**ZLIN AIRCRAFT a.s.**  
Letiště 1578, 765 81 Otrokovice,  
Česká republika  
e-mail: [zlin-service@zlinaircraft.eu](mailto:zlin-service@zlinaircraft.eu)  
<http://www.zlinaircraft.eu>

ZÁVAZNÝ BULLETIN Z 242L/20a

Pro dále uvedené letouny nahrazuje Závažný bulletin č. Z 42/36,  
Z 142/30, Z 242/2, Z 142C/1, vydaný 20. 10. 1992

1. TÝKÁ SE: Letounů Zlin 242L v.č. 0657 a výše, pokud jsou vybaveny Návodů pro údržbu letounu, část I. a II. s č. dok. 003.022 a 003.032.
2. DŮVOD: Změna omezení letové způsobilosti.

Obr.: Nahrazení nýtu 5 DuK 4x15P lícovaným šroubem M 5x20 ONL 3120.24

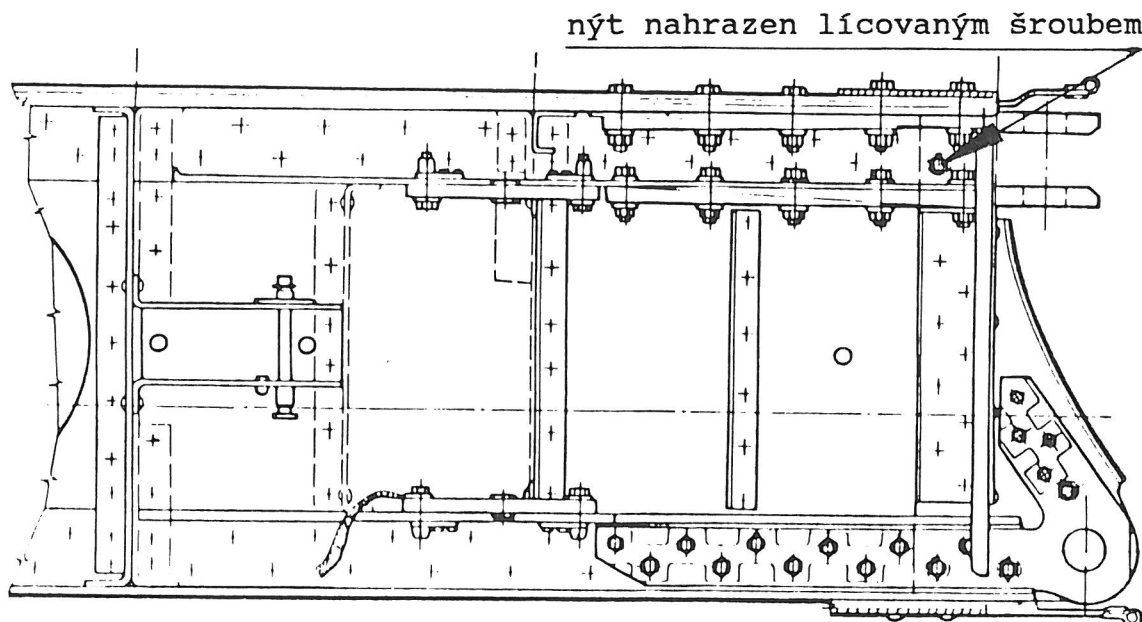
- b) Nahrazení nýtu v horní pásnici kořenové části hlavního nosníku levého i pravého křídla lícovaným šroubem.
  - c) Výměna šroubů horních závěsů křídel po každých 1500 letových hodinách a s tím spojené doplnění Návodu pro údržbu, část II.

3. Na levém a pravém křídle demontujte držáky trubek el. instalace na kořenovém žebře č. 1. Po uvolnění konce trubky s držákem trubku odkloňte ve směru odtokové hrany křídla.
4. Na opěrných hlavách nahrazovaných nýtů označte důlčíkem nebo jiným odpovídajícím způsobem bod pro ustavení vrtáku.

5. Ruční el. vrtačkou s úhlovým nádstavcem pro odklon vřetene o 90° odvrtejte vrtákem s průměrem  $\phi$  4,1 mm a celkovou délkou 65 mm opěrnou hlavu nýtu (viz obr.1) a část jeho dříku (asi do hloubky 1/3 celkové svírané tloušťky materiálu). Zbývající část nýtu vyrazte pomocí vhodného vyrážecího trnu.
6. Otvory po odstraněných duralových nýtech převrtejte ruční el. vrtačkou s úhlovým nádstavcem, vrtákem  $\phi$  4,8 a celkovou délkou 65 mm. Při vrtání je nutno zachovat kolmost nástroje vůči ploše pásnice!!
7. Převrtené otvory vystružte ručním výstružníkem  $\phi$  5H7 a GOLA klíčem s řehťáčkou.
8. Odstraňte třísky, vzniklé při obrábění.
9. Vystružené otvory kontrolujte válcovým kalibrem.
10. Do očištěného, vystruženého otvoru montujte šroub M 5 x 20 ONL 3120.24 s podložkami 5,3 ČSN 02 1702.14, uloženými pod hlavou šroubu a maticí M5 ONL 3247.

8. POTŘEBNÝ MATERIÁL: a) Nové listy Návodu pro údržbu letounu Z 242L, část I. a II. dodá s bulletinem výrobce.  
b) Spojovací materiál:  
2 ks - šroub M 5x20 ONL 3120.24  
4 ks - podložka 5,3 ČSN 02 1702.14  
2 ks - matice M 5 ONL 3247  
dodá s bulletinem výrobce letounu.
